改善箇所説明図

(エアロールシステム 装着車)

(コントロールボックス内部配管)
赤矢視は誤配管部分を示す

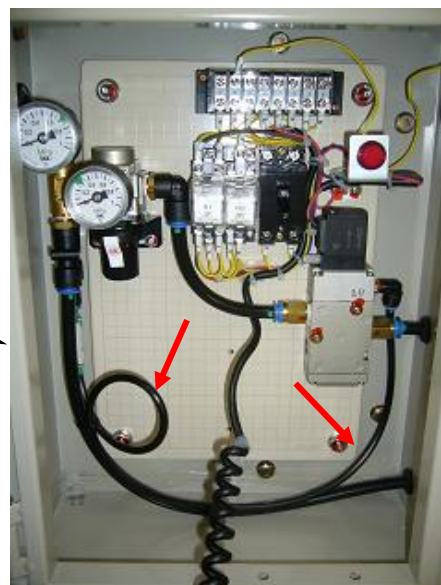
エアロールシステムにおいて、コントロールユニット内の高圧エアチューブに誤った材質を使用したため、エア圧力に耐えきれずに破損し、エア漏れを起こす可能性がある。そのため、エアロールが降下、停止する場合がある。

全車両、コントロールユニット内の高圧チューブを、正規品に交換する。
